NOTA DI N° 189/2022

MEMORANDUM 141/ 2022

A: **Arq. María Isabel Orihuela.** Jefa
Departamento de Fiscalización, MEC
DE: **Arq. Julio R. Elizeche F**
Fiscal de Obras
FECHA: 10 de mayo 2022.
REFERENCIA: **Informe de verificación de Obra, OT N° 40/22 del 4 /05/2022**

INFORME DE VERIFICACIÓN DE OBRAS

P. BAJA

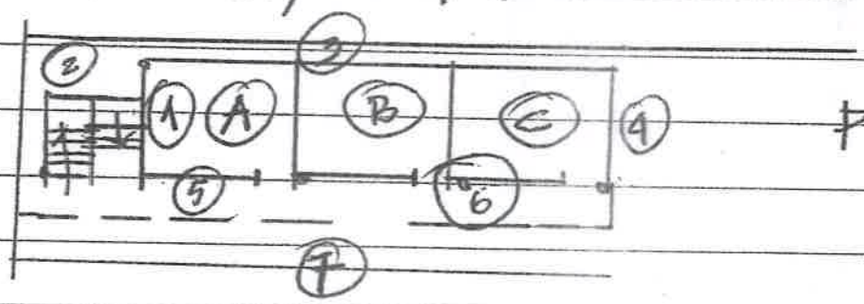
(1) HUNDIMIENTO DEL PISO, LA LARGO DE 9,95 ML. AL COSTADO DE LA PARED DEL AULA (A) LADO DE LA

ESCALERA, NO SE OBSERVA FISURA NI GRIETAS EN EL PARETO.
- ES CONSECUENCIA DE MALA CONST. DEL CONTRAPISO, POR EL AGUA QUE SE ACUMULA EN EL EXTERIOR. -
(2) SIN GUARDA OBRA Y PISO DEBAJO DE LA ESCALERA LA ACUMULACION DEL AGUA. OCACION ASENTAMIENTOS DIFERENCIALES. EN CIMIENTO Y PISO.

(3) FALTA GUARDA OBRA Y DESAGUA PLUVIA, EN LA FACHA POSTERIOR, EN EL POSILLO DE 0,50. DE LA MURALLA. + OCACIONA HUMEDAD, ASENTAMIENTO Y HUNDIMIENTO DEL PISO.

(4) FALTA GUARDA OBRA Y PINTURAS DE LA SILICONA DE LA FACHADA LATERAL. - SU AUSENCIA OCACIONA LOS MISMOS PROBLEMAS QUE SE HAN CITADO.
5- EN PLANTA BAJA SE OBS. FISURAS Y GRIETAS EN EL AULA (A), FISURAS EN LAS AULAS (B) Y (C)

6) EL DESAGUE PLUVIAL DESEMBOCA EN EL PISO DE LA GALERIA, INCUMPLE LAS EETT. DEL MEC. EN ALGUNAS BOCAS SE OBSERVA TAPONAMIENTO. EN LAS CURVAS SE OBSERVA DESPRENDIMIENTO.
) FALTA UN MURO DE ENCUSAMIENTO DE LAS AGUA DE LLUVIA. - OTROS PROBLEMAS. - ACOMETIDAS QUE NO TIENE LA PROFUNDIDAD ESTABLECIDAS POR LA ANDE, ESTAN A FLOR DEL SUELO.
) EXISTEN TABLEROS COMANDO DE LUCES Y TOMAS EN LAS AULAS, VENTILADORES SIN CAJA DE LLAVE (T.C.V.) CON ATERRAMIENTO CORRESPONDIENTE. - BALANCINES QUE NO SE ABREN. - Y OTROS DE FAILES.
EN PLANTA ALTA

P. BAJA

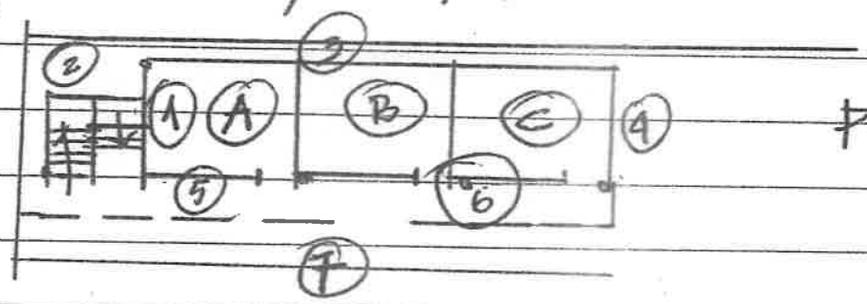
(1) HUNDIMIENTO DEL PISO, LA LARGO DE 9,95 ML. AL COSTADO DE LA PARED DEL AULA (A) LADO DE LA

ESCALERA, NO SE OBSERVA FISURA NI GRIETAS EN EL PISO.
– ES CONSECUENCIA DE MALA CONST. DEL CONTRAPISO, POR EL AGUA QUE SE ACUMULA EN EL EXTERIOR. –
(2) SIN GUARDA OBRA Y PISO DEBAJO DE LA ESCALERA LA ACUMULACION DEL AGUA OCASION ASENTAMIENTOS DIFERENCIALES. EN CIMIENTO Y PISO.

(3) FALTA GUARDA OBRA Y DESAGUE PLUVIAL, EN LA FACHADA POSTERIOR, EN EL PASILLO DE O.S. DE LA MEDIANERA. – OCASIONA HUMEDAD, ASENTAMIENTO Y HUNDIMIENTO DEL PISO.

(4) FALTA GUARDA OBRA Y PINTURAS DE LA SILICONA DE LA FACHADA LATERAL. – SU AUSENCIA OCASIONA LOS MISMOS PROBLEMAS QUE SE HAN CITADO.
5- EN PLANTA BAJA SE OBS. FISURAS Y GRIETAS EN EL ...ERCA (A), FISURAS EN LAS ...CAS (B) Y (C)
...) EL DESAGUE PLUVIAL DESEMBOCA EN EL PISO DE LA ...CALERA, INCUMPLE LAS ESP. DE ... EN ALGUNAS BOCAS SE OBSERVA TAPONAMIENTO – EN LAS CURVAS SE OBSERVA DESPRENDIMIENTO.
...) FALTA UN MURO DE ENCAUSAMIENTO DE LAS AGUAS DE ...ICULA. – OTROS PROBLEMAS. – ACOMETIDAS QUE NO TIENEN ... PROFUNDIDAD ESTABLECIDAS POR LA ANDE, ESTAN A ...OR DEL SUELO.
...) EXISTEN TABLEROS COMANDO DE LUCES Y TOMAS EN LAS ...ELAS, VENTILADORES SIN CAJA DE LLAVE (T.C.V.) CON ... ATERRAMIENTO CORRESPONDIENTE. – BALANCINES QUE ...O SE ABREN. – Y OTROS DETALLES.
...N PLANTA ALTA
